יוני 2021

תת"ל 102 - קו מטרו M2
השגות – אוניברסיטת בר אילן

איור 1: מפה מצבית של בנייני האוניברסיטה והמרחקים מקו המטרו

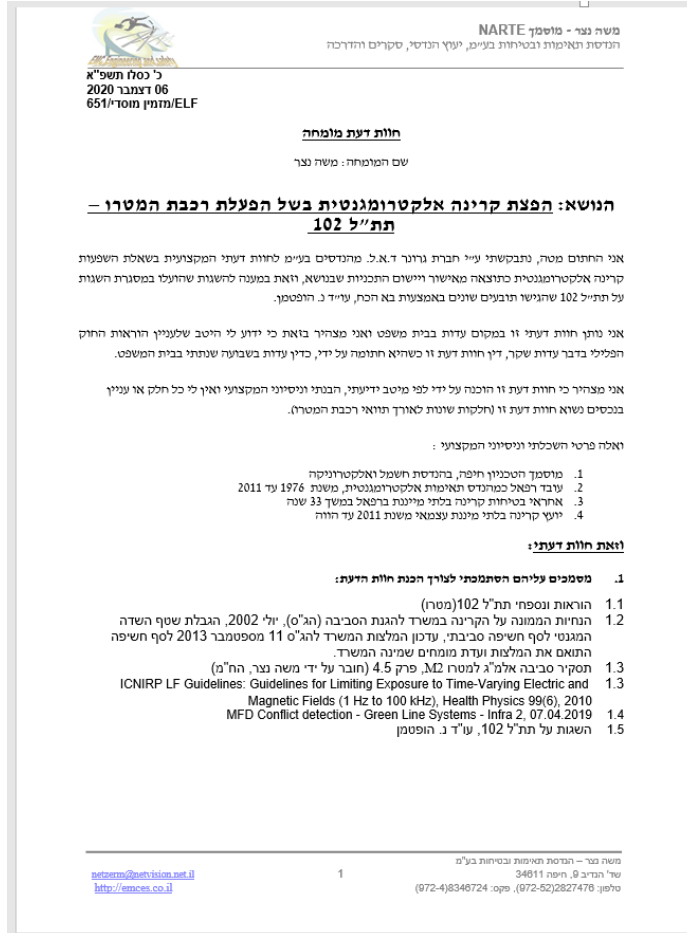
החלופה הדרומית (רמת גן) עוברת מתחת למספר רב של מבני מחקר הכוללים ציוד רגיש לקרינת אלמ"ג: לא נערכה התחשבות במתקנים רגישים מיוחד.

- כל האמור לנושא רעידות, זרמים תועים ושדות אלקטרומגנטיות הם חששות והשערות בלבד ללא הוכחה מדעית שהוצגה על ידי האוניברסיטה.
- נושא הקרינה נדון בהרחבה בסעיף 4.4 בתסקיר.
- מפלסי קרינת האלמ"ג ממסילות המטרו חושבו על פני הקרקע בהתאם לתוואי המתוכנן
- החישובים נערכו בתוכנה ייעודית MMI לפי מאפייני ציוד במפרטי חב' SYSTRA
- בנוסף – ערכה נת"ע מדידות רקע קרינת אלמ"ג ומצאה כי הערכים המחושבים מהמטרו נמוכים משמעותית מערכי הרקע. מכיוון שהקרינה נמדדת בסולם לוגריתמי השפעתה של הקרינה מהמטרו צפויה להיות נמוכה מאוד.

- ב- 3.12.20 הגישה האוניברסיטה התנגדות אליה צורף דו"ח מטעמה (דו"ח Van Bekkum מיום 5.9.20), בהם מוצגים המעבדות ומתקנים בהן היא רואה חשש להפרעות, וספי רגישות מכשור האוניברסיטה⁽¹⁾.
- ביום 6.12.20 נערכה חו"ד מומחה ראשונית מטעם נת"ע (אינג'י משה נצר) שכללה התייחסות לפוטנציאל ההפרעות בהסתמך על חישובים שבוצעו במסגרת התסקיר למפלסי אלמ"ג במפלס הקרקע מעל התוואי ולהוראות היתרי הפעלה של המשרד להגני"ס.
- ביום 17.3.2021 נערכו מטעם נת"ע מדידות אלמ"ג במבנים רגישים באוניברסיטה - המדידות תואמו ואושרו ע"י האוניברסיטה – נבחנו כל הנקודות שהאוניברסיטה ביקשה למדוד בהן שדות אלמ"ג, כולל נקודות רחוקות מהתוואי. המדידות בוצעו בליווי נציגי האוניברסיטה.
- המומחה מטעם נת"ע ערך בנוסף חישוב מפלסי שדה האלמ"ג ספציפית לנקודות בהן ממוקמים המתקנים הרגישים שצוינו ע"י האוניברסיטה, והשוואת התוצאות המחושבות למפלסי הרקע המדודים. בנוסף נבחנו לעומק הטענות ב- דוח Van Bekkum ונמצאו בו פגמים מהותיים.
